SOPRINTENDENZA SPECIALE PER IL PIANO NAZIONALE DI RIPRESA E RESILIENZA

(ggelle [ID VIP: 7695] Progetto di un impianto agro-fotovoltaico "Deliceto Solare", di potenza pari a 83 MW, e delle opere di connessione alla RTN, da realizzarsi nei Comuni di Ascoli Satriano (FG) e Deliceto (FG). Procedura di Valutazione di Impatto Ambientale ai sensi dell'art. 23 del D. lgs. 152/2006

Proponente: SF SOUTH S.r.l. Parere tecnico-istruttorio MiC

L'impianto ID 7695. Due campi del gruppo meridionale ("F" e "G") sono inclusi nel buffer di 500mt ex art.20 del D.Lgs 199/2021, come da ultimo modificato con DL 13/2023.

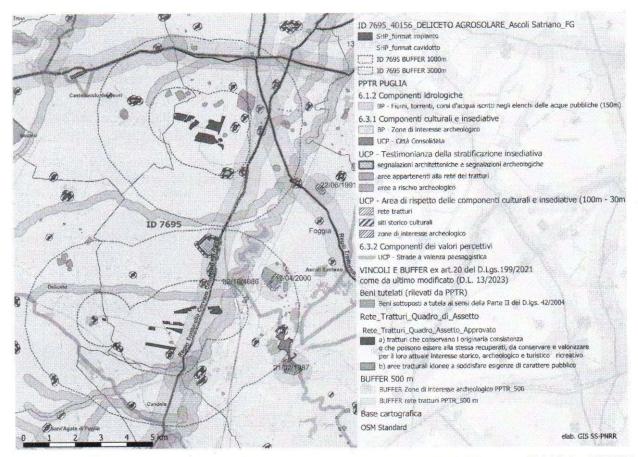
CONSIDERATO che due dei campi del raggruppamento meridionale, e precisamente quelli distinti con le lettere "F" e "G", sono inclusi nel buffer di 500 metri dal Regio Tratturello Cervaro-Candela-Sant'Agata, dunque comunque escluse dalle aree idonee ai sensi del art. 20 del D.Lgs. 199/2010, così come modificato con l'art. 47 co.1 del D.L. 24 febbraio 2023, n.13;

Stralcio dalla relazione su Impatti Cumulativi (Documentazione Specialistica_03), pag. 49.

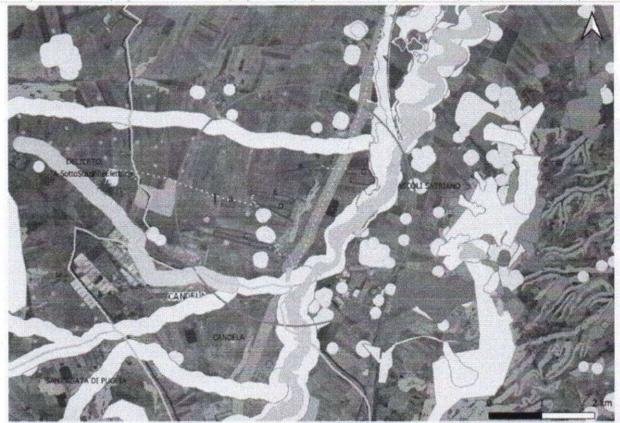
al Tema V: Impatti cumulativi su suolo e sottosuolo, in quanto il calcolo dell'IPC, Indice di Pressione Cumulativa, sviluppato per i due gruppi di campi fotovoltaici e calcolato secondo il criterio A (impatto cumulativo tra impianti fotovoltaici) restituisce valori che definiscono la non sostenibilità dell'intervento perché superiori al 3% (4,41 e 3,75%), così come definito nello schema di calcolo sviluppato dallo stesso proponente alla pag. 49 della Relazione sugli Impatti Cumulativi (Documentazione Specialistica 03), tabella nella quale per altro non viene considerato l'intervento ID 7387, contiguo al gruppo dei campi meridionali, per il quale la Commissione Tecnica PNRR-PNEC ha già espresso parere positivo - parere n. 33 del 28/07/2022, la cui inclusione aggraverebbe ulteriormente il calcolo dell'IPC per il gruppo meridionale dei campi fotovoltaici;
